MELDING OM POLITISK VEDTAK

HØRING - FLERE SØKERE - SØKNAD OM TILLATELSE TIL BYGGING AV 8 SMÅKRAFTVERK I TINN OG NOTODDEN KOMMUNER

NOTODDEN KOMMUNE**SAMLET SAKSFRAMSTILLING**

DOK 18

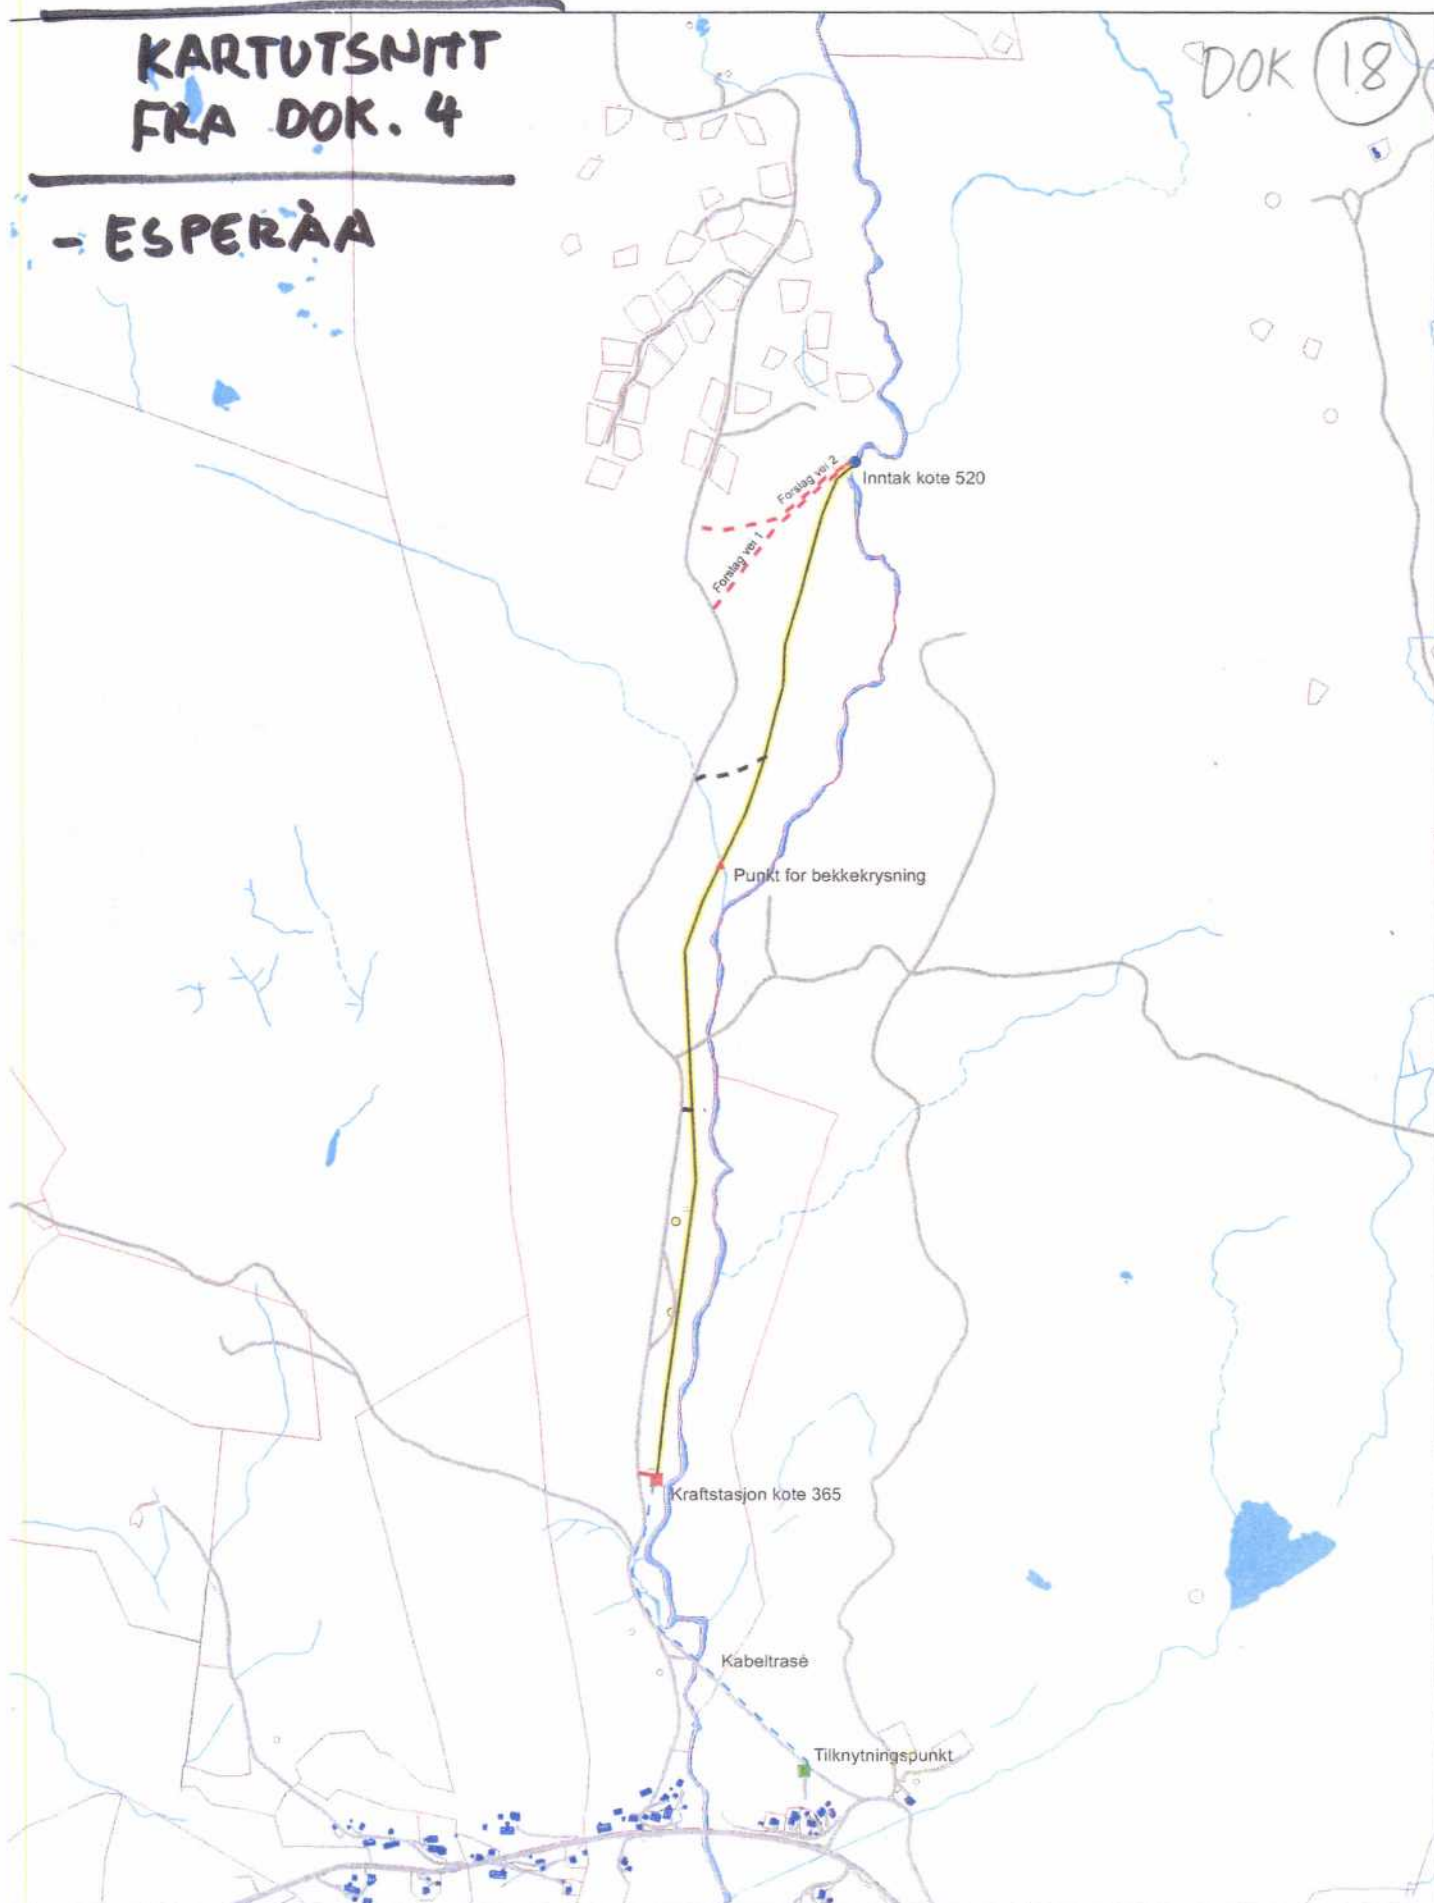
Kraftverket utnytter et fall på 155m i Esperåa mellom kote 520 og kote 365 (se vedlegg dok. 18). Det er planlagt å føre vannet i et 2,1 km langt nedgravd rør.

Det er viktig at forholdet til Helleberg vannverk avklares i detalj, slik at ikke fastboende her blir unødig skadelidende.

Rådmannen ser det som uakseptabelt at rørledningstraseen og adkomstveg til inntaksdam går tvers over hyttetomter og infiltrasjonsområde avsatt i eksisterende reguleringsplan uten at reguleringsplanen eventuelt først endres gjennom en egen reguleringsplanprosess. Evt. avbøtende tiltak i denne forbindelse vil etter rådmannens syn være å enten pålegge utbygger å fremme en reguleringsplan for tiltaket, eller alternativt at prosjektet endre slik at rørledningstraseen går utenom regulerte hyttetomter, friluftsområde og infiltrasjonsområde.

Rådmannen anbefaler ut fra dette at kommunen motsetter seg at tiltaket blir utført som planlagt, men at en utbygger enten pålegges å fremme reguleringsplan for forslaget, eller at adkomstveg og ledningstrase legges utenom regulerte hyttetomter, friluftsområde og infiltrasjonsområde.

Helleberg vannverk må ikke bli skadelidende av utbyggingen.
